Институт по проектированию сигнализации,
централизации, связи и радио на железнодорожном
транспорте «Гипротрансигналсвязь» –
филиал АО «Росжелдорпроект»

УКАЗАНИЯ, ИНФОРМАЦИОННЫЕ ПИСЬМА

ВЫПУСК 2

[Об изменениях в схемах обеспечения
скоростного режима]

Включение контакта реле ВСП в схему выбора кодовой комбинации блока ФС—ЕН при установленном ограничении скорости следования по станции:

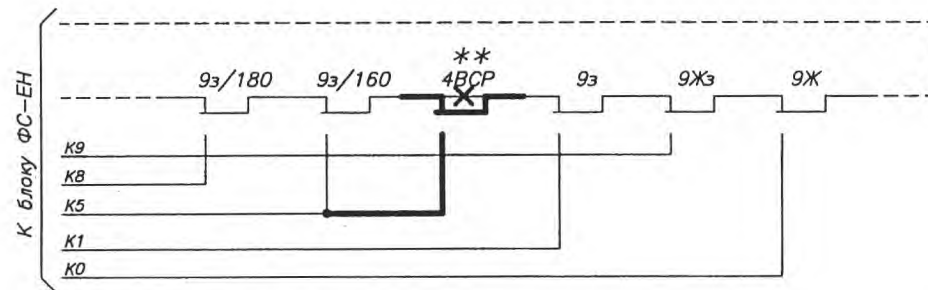
1) Для обеспечения соответствия многозначного кодирования АЛС-ЕН установленным скоростям высокоскоростного поезда (ВСП) на участках, где скорость следования по станции меньше, чем скорость следования по перегону, необходимо обеспечить возможность подачи кодов увеличенной скорости движения после освобождения, размыкания последней стрелочной секции маршрута ВСП и выхода поезда на бесстрелочную секцию. С этой целью на последнюю стрелочную секцию маршрута ВСП (в рассматриваемом примере 4СП) строится реле ВСП (см. Приложение 1), которое встает под ток после освобождения хвостом поезда секции 4СП. Фронтонный контакт реле ВСП включается в схему выбора кодовой комбинации АЛС-ЕН маршрута отправления к общему контакту реле выбора скорости **большей**, чем скорость следования по станции, а тыловой контакт – к выводу блока ФС-ЕН, **соответствующего** скорости следования по станции.

Контакты реле контроля первого участка удаления ...ПП, включенные согласно 411001-ТР, после введения реле ВСП следует демонтировать (см. Приложение 3).

Схема включения реле скоростного режима после освобождения последней стрелки в маршруте
Вариант путевого развития с бесстрелочным участком за входным светофором

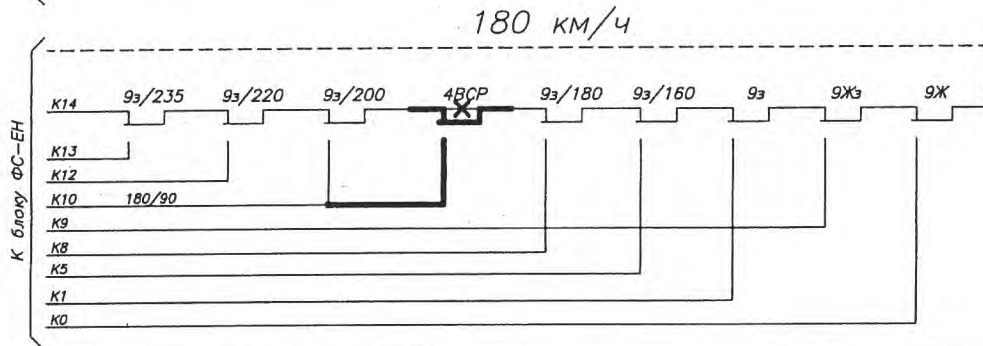
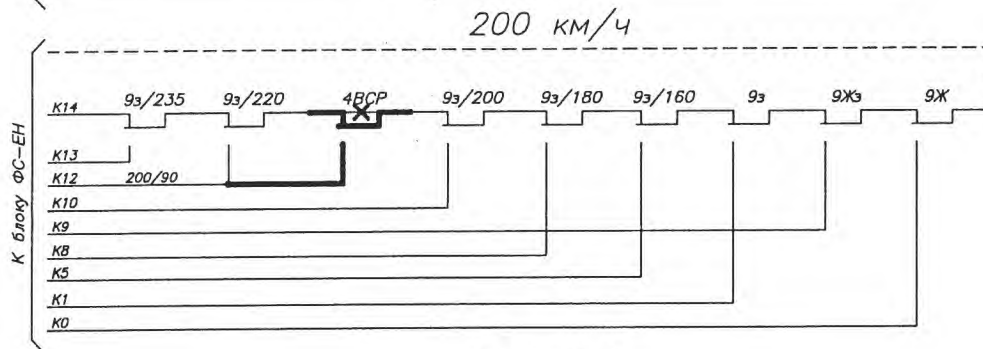
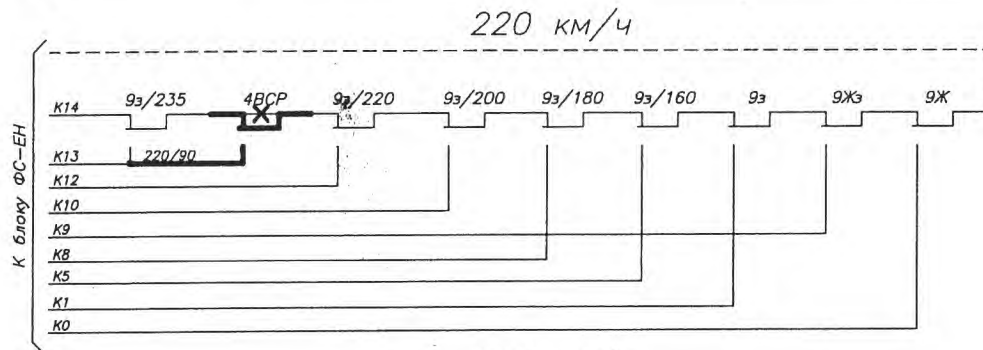
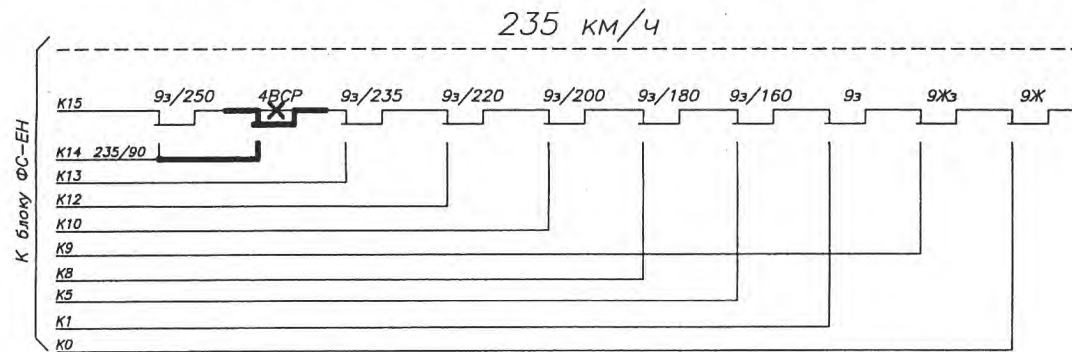
2) Для исключения обесточивания реле выбора скоростного режима ...СС при потере контроля положения стрелок, входящих в маршрут следования ВСП, после вступления поезда на этот маршрут необходимо включить тыловые контакты контрольно-секционных реле отправления ...ОКС и приема ...КС параллельно соответствующим контактам реле ...ГМ (см. Приложение 3).

Схема включения реле скоростного режима после освобождения последней стрелки в маршруте
Вариант путевого развития без бесстрелочного участка за входным светофором

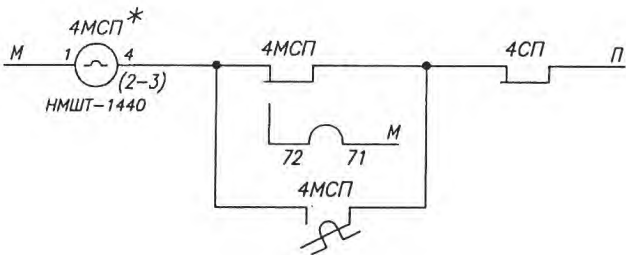
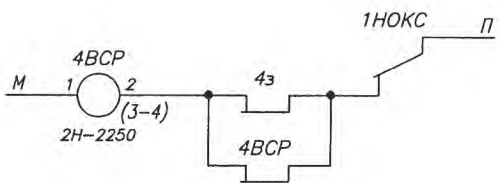
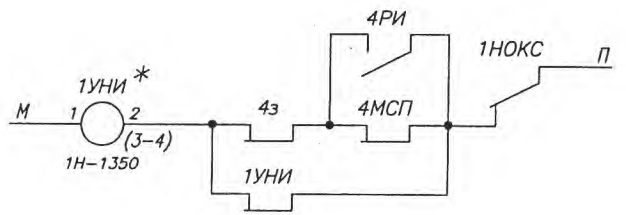
В случае путевого развития станции без бесстрелочного участка за входным светофором с целью исключить временную задержку подачи кодов увеличенной скорости движения после освобождения и размыкания последней стрелочной секции маршрута ВСП (8÷18 с замедления термоэлемента реле НМШТ-1440 на срабатывание) в схему увязки ЭЦ с перегонном необходимо внести изменения согласно схемам Приложения 2.

Изменения к альбому 411001-ТР

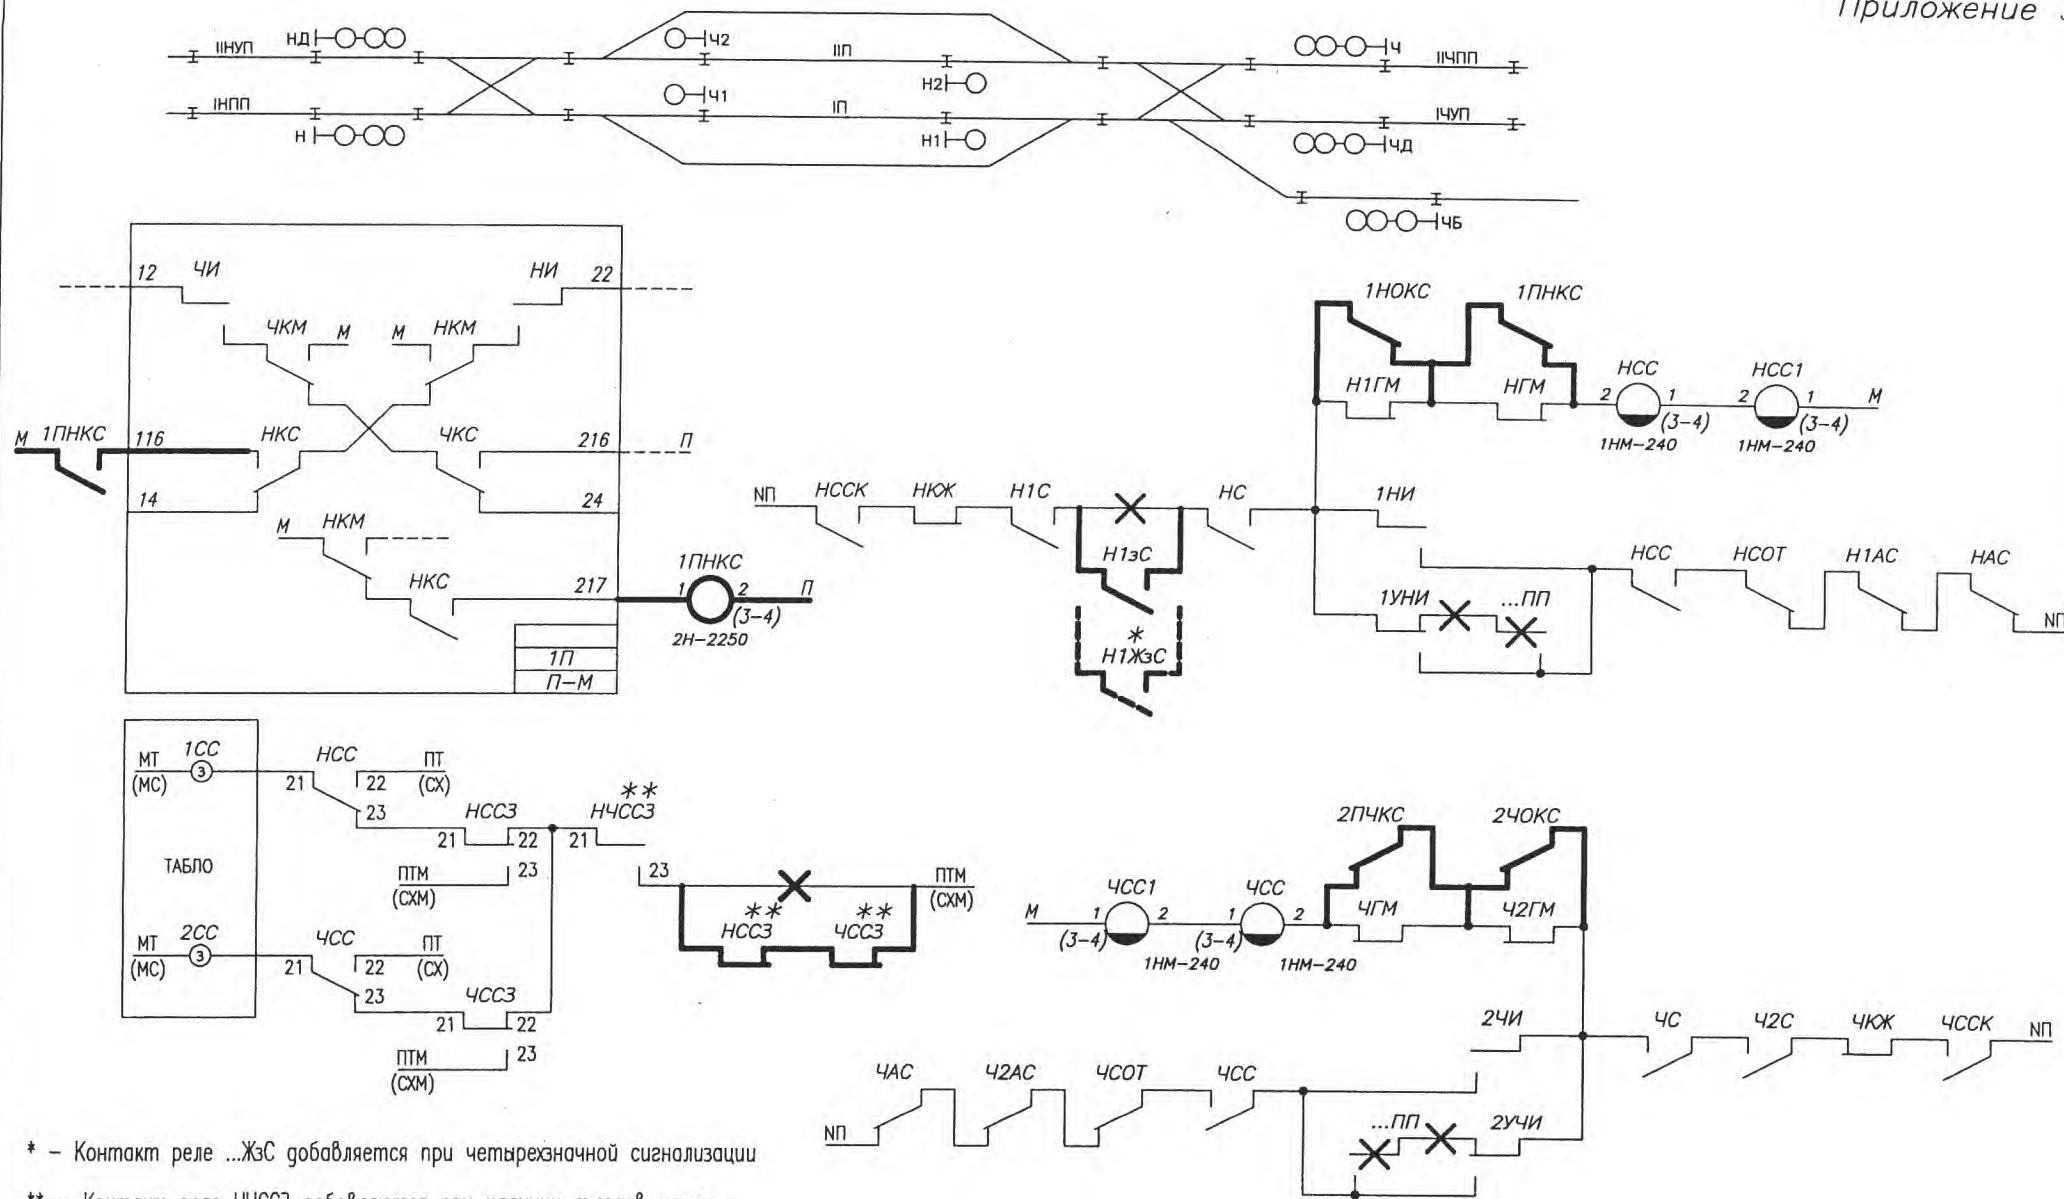
В этом случае, для варианта путевого развития с возможностью отправления по выходному светофору с главного пути на ответвление (реле 1НОКС выключено), необходимо цепь включения реле НСС дополнить проверкой включенного состояния реле Н1зС (а при четырехзначной сигнализации и контактом реле Н1ЖзС).

Контакты реле 1НОКС и 1ПНКС в схему включения реле НСС, НСС1, а так же контакты реле 2ЧОКС и 2ПЧКС в схему включения реле ЧСС, ЧСС1 введены для исключения контроля стрелок после выхода поезда на маршрут.

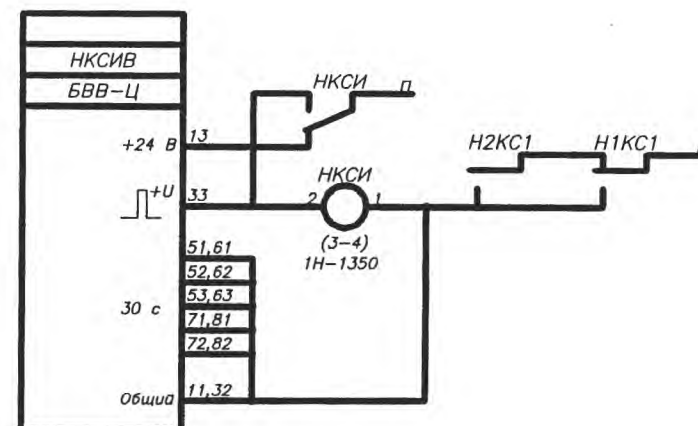
1. В соответствии с пп. 5.6, 5.7 «Инструкции по монтажу, вводу в эксплуатацию, техническому обслуживанию и ремонту устройств контроля схода железнодорожного подвижного состава» №ЦВ-ЦШ-929 после срабатывания датчика УКСПС с перекрытием входного светофора прием первого поезда до устранения неисправности должен осуществляться под закрытый сигнал. Однако, имеют место случаи самопроизвольного восстановления датчика УКСПС (например при потере контакта в соединении датчика с кабелем и др.) и появляется возможность снова открыть входной сигнал без выполнения ответственных действий, исключающих перекрытие входного светофора перед поездом при повторном обесточивании контрольного реле датчика.

Для исключения такого явления в данном указании предусматривается обесточивание реле ОТКС при неисправности датчика УКСПС и возможность восстановления его только после устранения неисправности.

Прием последующих поездов до восстановления датчика УКСПС после установки маршрута и замыкания стрелок осуществляется с нажатием кнопки ВКС. После восстановления нормального действия УКСПС механик кратковременной установкой дужки в гнездо «НОТКС» вызывает срабатывание реле НВОТКС и восстанавливает цепь НОТКС; после этого вынимает дужку, обесточивая реле НВОТКС, и восстанавливает цепь нормального срабатывания сигнального реле (Приложение 1).

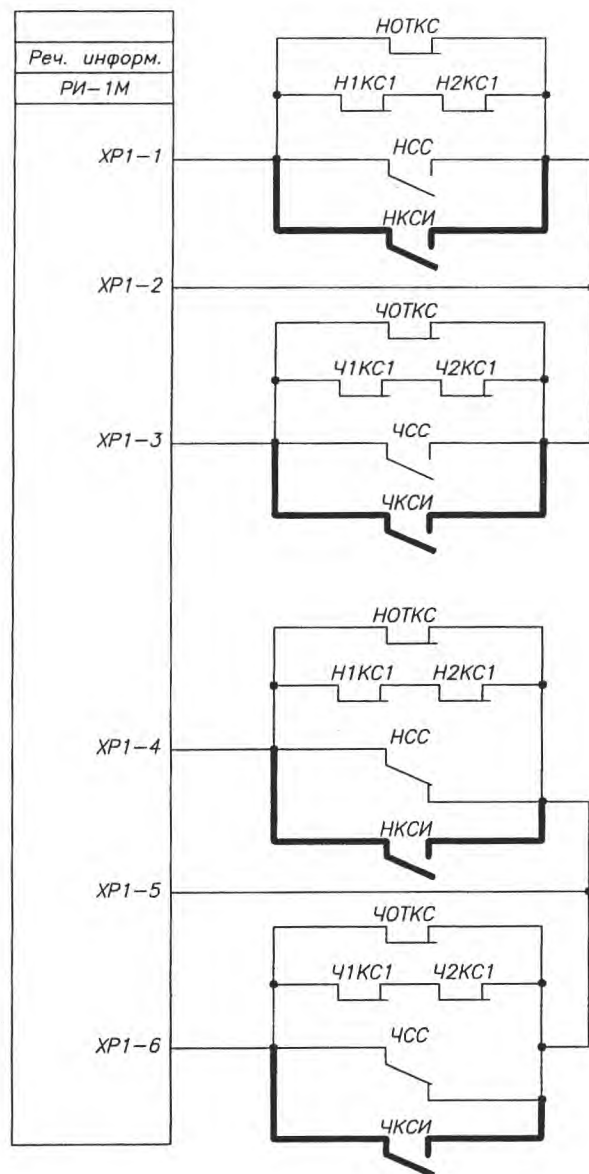
2. При установке УКСПС на участках со скоростным движением имеет место ситуация, когда после прохода скоростного поезда, срабатывании датчика УКСПС, передаче речевого сообщения по каналу РИ-1М (клеммы ХР1-4, ХР1-5, ХР1-6) и автоматическом снятии

скоростного режима происходит ПОВТОРНАЯ передача речевого сообщения, так как выключившееся реле скоростного движения своим фронтным контактом снимает шунт с канала передачи речевого сообщения (клеммы ХР1-1, ХР1-2, ХР1-3).

То же самое (повторная передача) происходит и при приеме скоростного поезда после проследования обычного состава, сбившего датчик УКСПС, так как при задании скоростного режима тыловым контактом реле ..СС снимается шунт с клемм ХР1-4, ХР1-5, ХР1-6 речевого информатора.

Для исключения этого явления устанавливается реле ...КСИ, которое включается с выдержкой времени 30 с (время, достаточное для передачи основного и дублирующего речевого сообщения) после срабатывания одного из датчиков УКСПС (см. Приложение 2) и своими фронтными контактами шунтирует каналы выбора речевого сообщения РИ-1М.

Рис.2

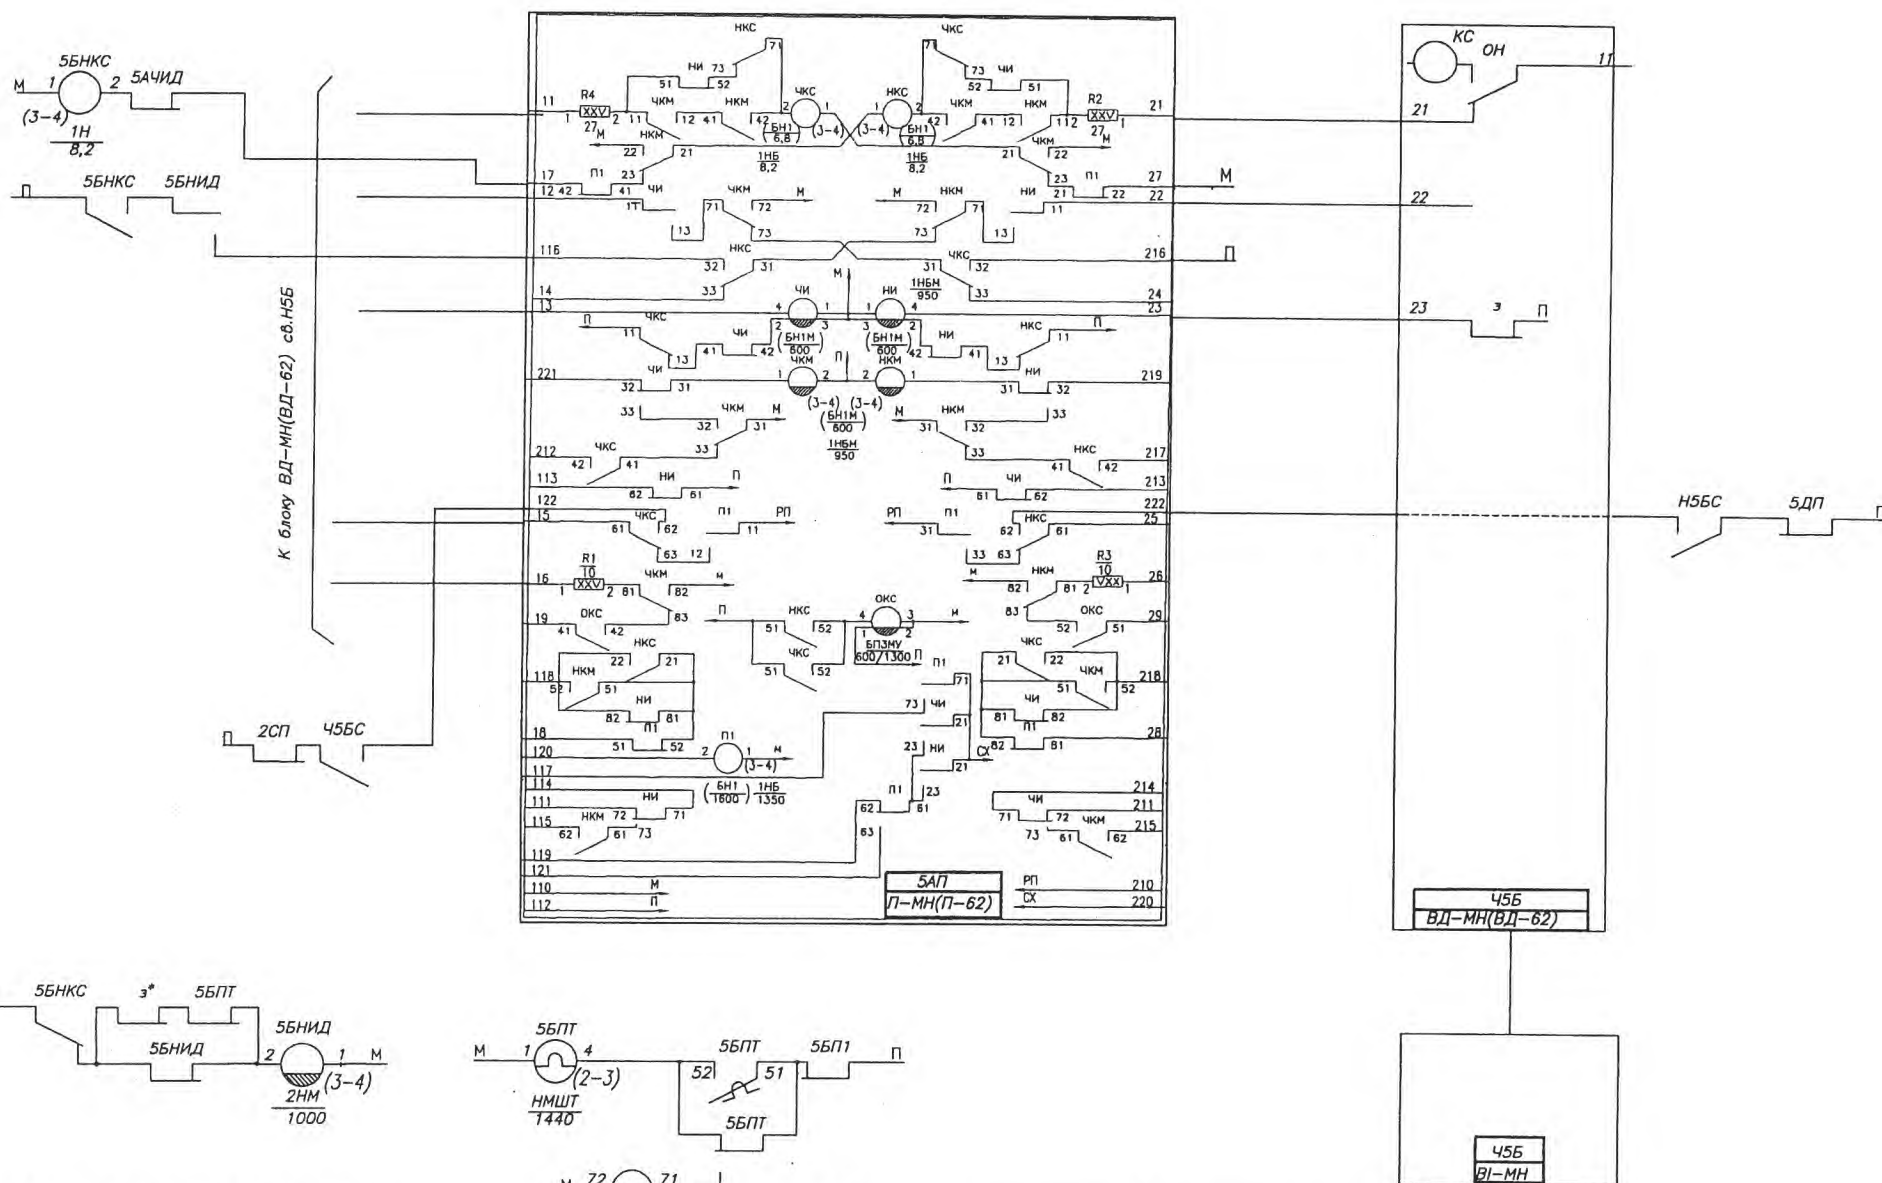
1.1 1случай. Между поездными сигналами имеется бесстрелочный участок. (рисунки 1,2 приложения)

Для установки поездных и маневровых маршрутов применяются типовые блоки наборной и исполнительной групп. На каждый путь устанавливается блок пути П-М (П-62), устанавливаются сигнальные исполнительные и наборные блоки на каждый светофор и устанавливается блок маршрутной секции на бесстрелочный участок. В этом случае, кроме основных выключающих реле в блоке П-М (П-62), которые после приема поезда на путь снимает исключение для задания в «хвост» принятому поезвному маршруту маневрового маршрута, строятся еще дополнительные контрольно-секционные реле (5АЧКС и 5БНКС), выключающие реле (5АЧИД и 5БНИД), которые после приема поезда на путь остаются без тока до освобождения пути и сохраняют исключение приема встречного поезда на путь до маршрутного светофора. Дополнительное контрольно-секционное реле, например, в четном поездном маршруте 5АЧКС на путь 5АП, обесточивает выключающее реле 5АЧИД, фронтной контакт которого вводится в цепь контрольно-секционного реле 5БНКС нечетного поездного маршрута на путь 5БП, исключая возможность задания нечетного поездного маршрута на 5БП. Обесточивание выключающего реле 5АЧИД проверяется в

цепи открытия четного поездного светофора на путь 5АП. Для исключения возможности снятия лобового исключения после прибытия поезда на 5АП и кратковременной потери шунта используется фронтный контакт повторителя основного путевого реле типа НМШТ-1440 с задержкой на срабатывание 8-18 с в цепи срабатывания дополнительного выключающего реле. Задание поездных и маневровых маршрутов по светофорам Ч5А и Ч5Б осуществляется по типовым схемам наборной и исполнительных групп.

Рис.3

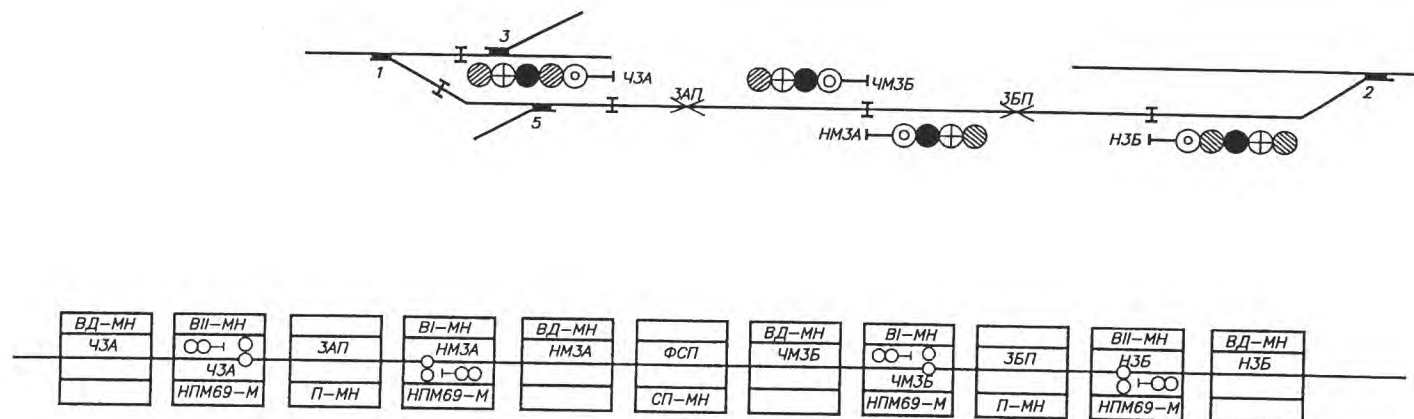
1.2 2 случай. Поездные светофоры находятся в створе. (рисунки 3,4 приложения).

В этом случае для разделки поездного маршрута после приема поезда на путь, например 3АП и дальнейшем проследовании за маршрутный светофор НМ3А, между схемными узлами светофоров НМ3А и ЧМ3Б строится схемный узел фиктивной маршрутной секции. Точно так же, как и при наличии реальной бесстрелочной секции между поездными светофорами, исключаются встречные поездные маршруты до светофоров НМ3А и ЧМ3Б и не исключаются встречные маневровые или встречный поездной и маневровый маршруты до этих маршрутных светофоров. Точно так же как и для первого случая строятся дополнительные контрольно-секционные реле и дополнительные выключающие реле поездных маршрутов на пути для обеспечения исключения встречных поездных маршрутов и медленно-действующие на срабатывание типа НМШТ-1440 повторители путевых реле.

1. Открытие светофоров НМЗА и ЧМЗБ на маневровое или поездовое показание осуществляется нажатием одной кнопки К или НК.
2. Увязка между наборными и исполнительными блоками — типовая со всеми питаниями для наборных и исполнительных блоков.
3. При оставлении вагонов на ЗАП и проследовании по светофорам НМЗА и НЗБ с освобождением ЗБП (аналогично и в противоположном направлении) необходимо применить искусственную разделку ФСП.
